05-01-00 - Direzione Generale dell'Ambiente

Oggetto: [ID: 8658] Procedura per la definizione dei contenuti dello Studio di Impatto Ambientale ai sensi dell'art. 21 del D.Lgs 152/2006 relativa al progetto di una centrale eolica offshore, denominato "Del Toro 1", di potenza di 292,8 MW, costituito da 24 generatori a turbina eolica, con una capacità di 12,2 MW ciascuna. Ciascuna delle 24 unità sarà posizionata nei pressi del comune di Sant'Antioco, nella Provincia del Sud Sardegna. Proponente: Seawind Italia S.r.l. Autorità Competente: Ministero della Transizione Ecologia (Mi.T.E.) – Trasmissione osservazioni.

Oggetto: **[ID: 8658] Procedura per la definizione dei contenuti dello Studio di Impatto Ambientale ai sensi dell'art. 21 del D.Lgs 152/2006 relativa al progetto di una centrale eolica offshore, denominato "Del Toro 1", di potenza di 292,8 MW, costituito da 24 generatori a turbina eolica, con una capacità di 12,2 MW ciascuna. Ciascuna delle 24 unità sarà posizionata nei pressi del comune di Sant'Antioco, nella Provincia del Sud Sardegna".**
Proponente: Seawind Italia S.r.l.
Autorità Competente: Ministero della Transizione Ecologica (Mi.T.E.).
Osservazioni Enas
(RAS AOO 05-01-0

Individuazione interferenze tra le Opere del Sistema Idrico Multisetoriale Regionale (SIMR) gestito dall'Enas e le opere a terra degli impianti eolici offshore "Del Toro 1" e "Del Toro 2"

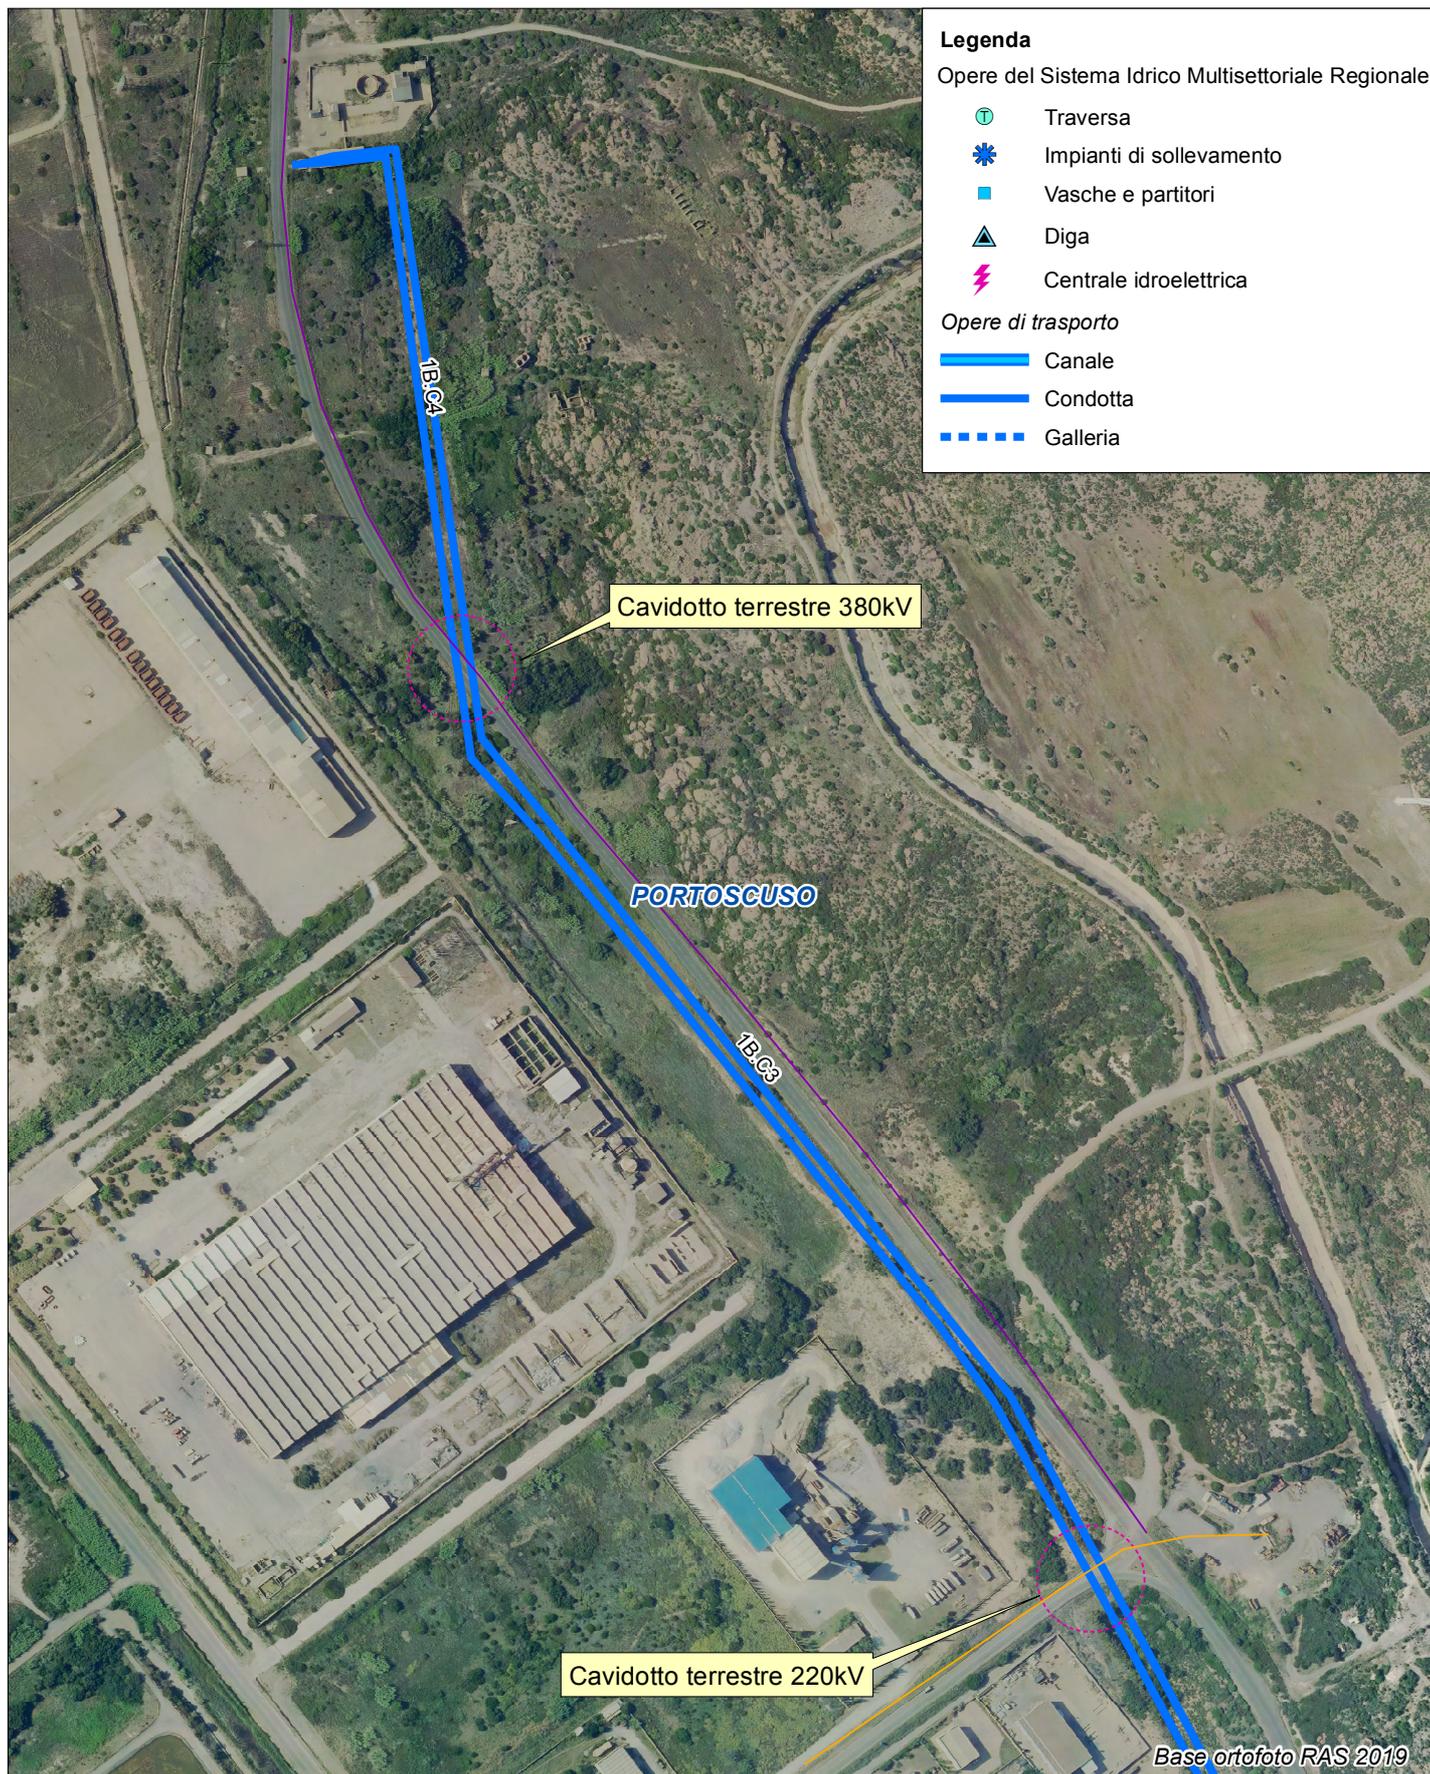
In riscontro alla nota di cui all'oggetto, registrata al protocollo Enas n. 8186 del 20/07/2022 si comunica che l'esame degli elaborati progettuali disponibili ha evidenziato che l'intervento in oggetto interferisce con le seguenti opere del Sistema Idrico Multisetoriale Regionale (SIMR) gestito dall'Enas:

- **Acquedotto industriale Portovesme 2° tronco - 1° canna (Codice SIMR 1B.C3):**
Interferenza cavidotto terrestre 380kV
Interferenza cavidotto terrestre 220kV
- **Acquedotto industriale Portovesme 2° tronco - 2° canna (Codice SIMR 1B.C4):**
Interferenza cavidotto terrestre 380kV
Interferenza cavidotto terrestre 220kV

Pertanto, per la risoluzione delle interferenze e l'esercizio in sicurezza delle suddette infrastrutture dovranno essere rispettate le seguenti condizioni:

- a) le interferenze tra elettrodotto ed acquedotto dovranno essere risolte con la tecnica del sottopasso della condotta da parte dell'elettrodotto con l'impiego di tecnologie "trenchless" ad **una distanza non inferiore a 1,50 m dalla generatrice inferiore della condotta** per un tratto di sviluppo non inferiore al diametro della condotta più due metri per ciascun lato.
- b) l'elettrodotto per tutto lo sviluppo dell'interferenza dovrà essere segnalato con apposito nastro rosso, inoltre dovranno essere disposti, fuori terra, alle estremità prima e dopo l'interferenza, delle segnalazioni fisse (con cartelli e targhe) che materializzino l'asse dei cavidotti in cui siano riportate in apposita targhetta inamovibile le informazioni tecniche della linea, la profondità di posa della stessa e il riferimento telefonico del responsabile dell'impianto da contattare in caso di necessità;

- c) I parallelismi tra Cavidotto MT e le opere el SIMR dovranno essere realizzati senza interessare la fascia di pertinenza degli acquedotti sottoposta a servitù o esproprio ed, in ogni caso, a una **distanza minima di 5,00 m**, sufficiente ad evitare interferenze con eventuali blocchi d'ancoraggio e con l'esecuzione degli interventi di manutenzione delle opere SIMR;
